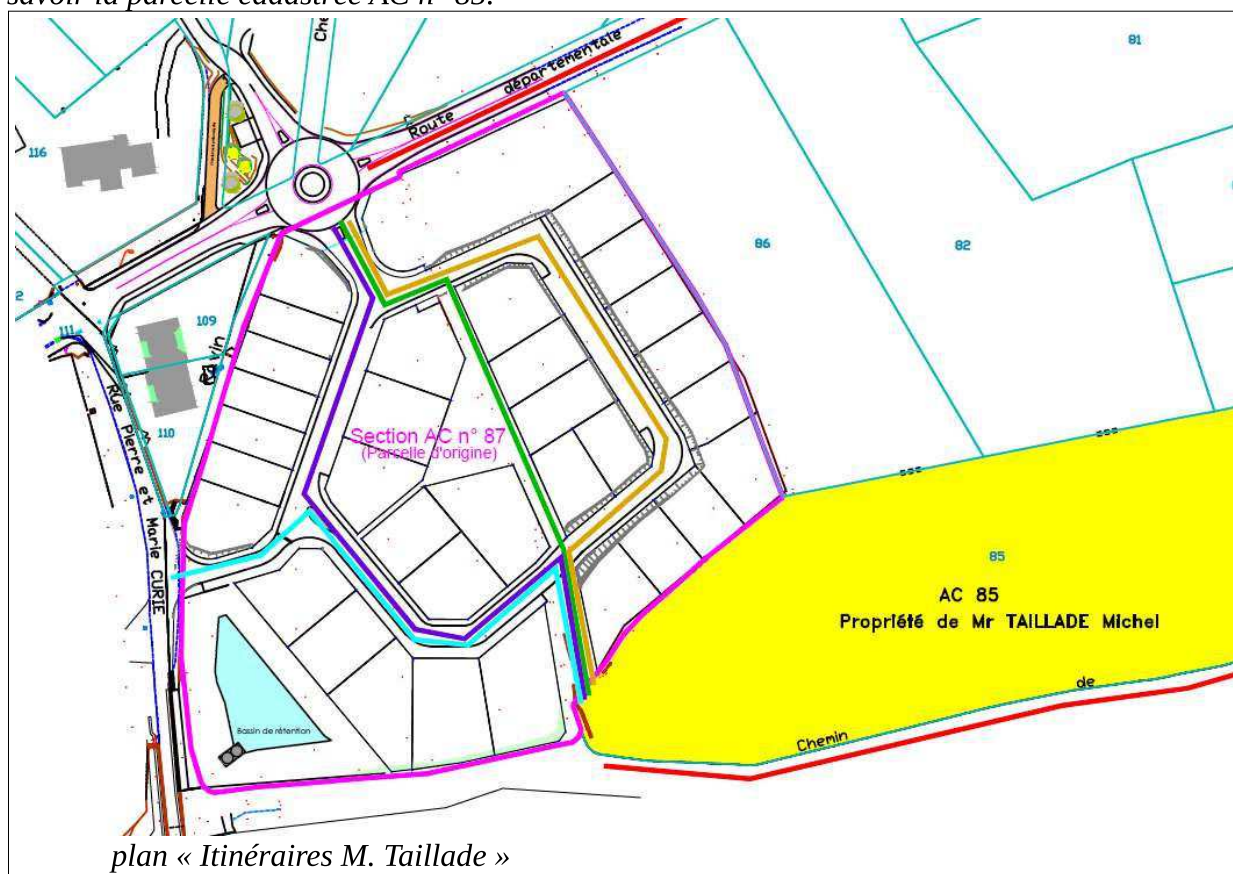
Le dossier met en avant la promotion des mobilités douces par l'organisation des espaces publics. Quelles sont les actions concrètes envisagées, sur quels cheminements un transfert modal est ainsi envisagé vers des mobilités plus douces ?

Réponse : « S'agissant de la partie sud de la ZAC (tranche 1 de réalisation), une ouverture et un maillage avec la rue Pierre et Marie Curie permettront via les cheminements doux aux normes PMR situés dans ladite tranche de rejoindre par des modes doux et sécurisés les équipements publics situés à proximité immédiate : groupe scolaire, stade, restaurant scolaire (équipements situés au droit de la rue pierre et Marie Curie). Par ailleurs dans le cadre de la réalisation de la ZAC, deux participations financières sont prévues quant à l'aménagement de la rue Pierre et Marie Curie et à la réalisation d'une passerelle piétonne située sur la même rue, le long de l'ouvrage (pont) enjambant le fossé ruisseau de la Carriérasse.

*La liaison avec le centre bourg sera également aisée et sécurisée via cette connexion avec la rue Pierre et Marie Curie, évitant ainsi une circulation motorisée ou l'emprunt systématique de la RD 33 qui par ailleurs grâce notamment à la ZAC, va faire l'objet d'une requalification au niveau de l'entrée/sortie de ville au droit de la ZAC et de ses deux secteurs nord et sud.*

*S'agissant de la partie nord, outre les voies toutes équipées de cheminements doux aux normes PMR convergeant vers la voie primaire d'entrée (en provenance du futur carrefour giratoire ci-avant évoqué) ou de sortie (à destination du futur carrefour giratoire) permettant ainsi de rejoindre le centre selon des modes doux, le centre bourg via la RD 33 ou en empruntant les cheminements de la tranche sud pour rejoindre la rue Pierre et Marie Curie et ses équipements*

notamment scolaires et sportifs et au-delà le centre bourg en empruntant la même voie et sa future passerelle évoquée ci-dessus.

Par ailleurs d'autres connexions seront opérantes depuis cette tranche nord la ZAC :  
Celle avec la rue René Soulette dont la ZAC participe financièrement à la requalification (Cf. dossier de réalisation)

Celle avec la rue des Jardins du Soleil (liaison douce : piétonne) »

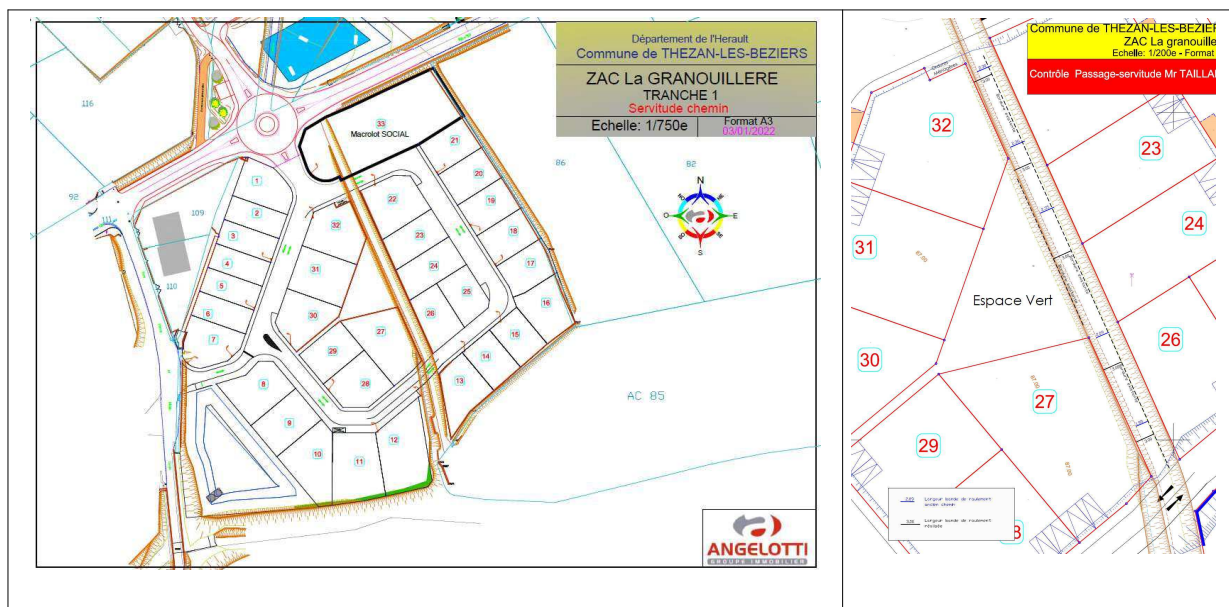
Quel sera le cheminement proposé à l'exploitant de la parcelle AC-85 pour le transit de ses engins agricoles ?

Réponse : « Cinq cheminements sont possibles au propriétaire afin d'accéder à sa propriété, à savoir la parcelle cadastrée AC n° 85.

Avant la réalisation de la ZAC et notamment de sa tranche sud, un itinéraire était possible en vertu d'une servitude relatant l'existence d'un chemin traversant la parcelle AC n° 87 (assiette de la tranche sud) depuis l'actuelle RD 33 vers la parcelle AC n° 85. Ce chemin a été conservé à 80 % et même élargi par l'aménageur (Cf. plan « contrôle passage servitude M.Taillade » superposant l'ancien chemin existant avec sa largeur et celui nouvellement créé avec une largeur supérieure).

Un autre l'était également et le sera toujours après la réalisation de la première tranche de la ZAC : celui figurant en rouge sur le plan joint. Cet itinéraire étant celui créant le moins de nuisance à l'issue de l'urbanisation. Désormais donc, cinq itinéraires sont possibles en sachant que celui matérialisé en vert sur le plan joint qui reprend le tracé originel de la servitude n'est pas le plus opportun. Nous espérons que le propriétaire de la parcelle AC n° 85 en conviendra et que des itinéraires plus adaptés notamment celui en entrée depuis la rue Pierre et Marie Curie et en sortie vers la rue du même nom seront usités (itinéraire matérialisé en bleu sur le plan). »

## Le point dur du Monument aux Morts :

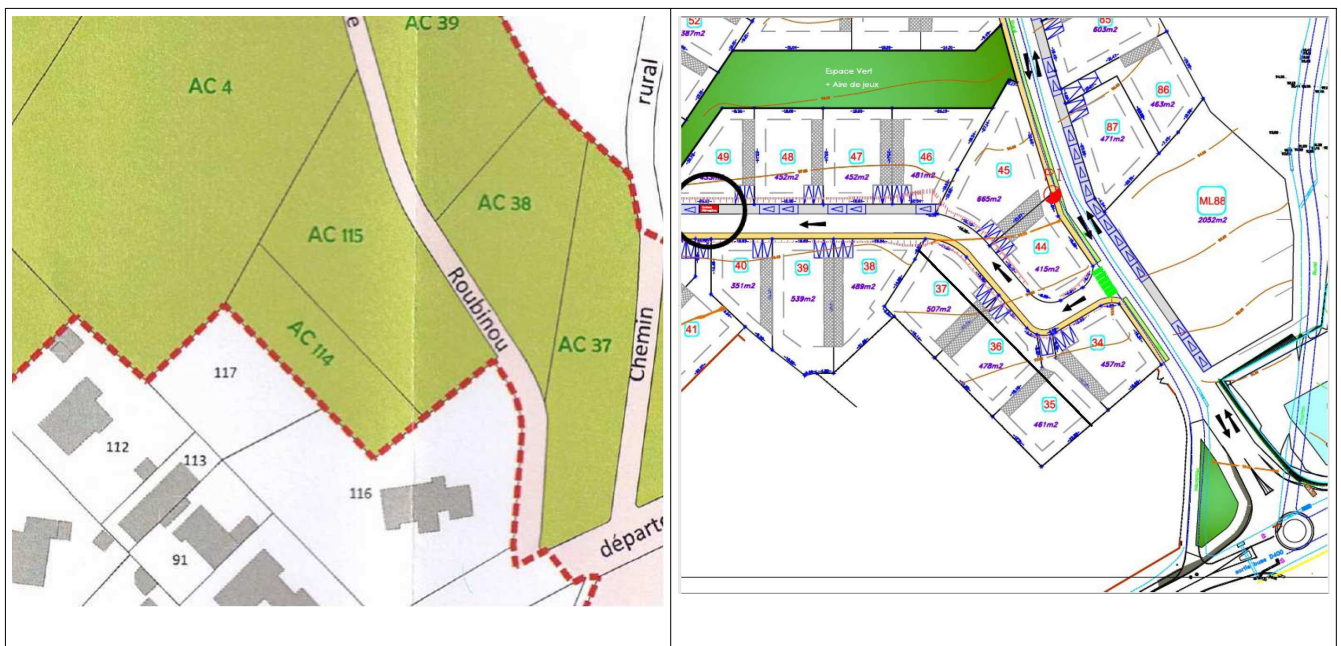
La place qui fait face au monument aux morts est effectivement un point de conflit notamment quand un véhicule d'assez grand gabarit se présente pour certains mouvements.

En descendant de la ZAC et de Pailhes, le tourne à droite vers la RD 33e1 et Murviel les Béziers est interdit aux plus de 3,5 tonnes car le rayon de courbure est trop faible.

Cette interdiction n'est pas toujours respectée et impose alors des manœuvres multiples générant des contraintes pour les autres flux.

Les cars du transport collectif, dont l'arrêt du centre bourg est sur cette place, doivent aussi se positionner en dehors des marquages au sol pour suivre leur itinéraire.

Devant le monument aux morts, le tourne à gauche de la RD 33e1 vers la RD 33 pour la ZAC ou Pailhes doit parfois se faire avec une marche arrière pour se repositionner dans la bonne direction.

**Une étude de trafic apparaît nécessaire pour bien mesurer les flux venant se croiser dans le centre bourg et l'incidence de la nouvelle urbanisation sur ce trafic. Le plan de circulation pourrait alors quelque peu évoluer, avec la prise en considération des besoins de cheminements piétons, ou de stationnements, et des options nouvelles de fonctionnement de la place du monument aux morts : Est-ce que les dimensions et la géométrie de la place permettent d'autres systèmes de giration, ou faut-il séparer les flux en conflit par un alternat géré par feux tricolores ?**
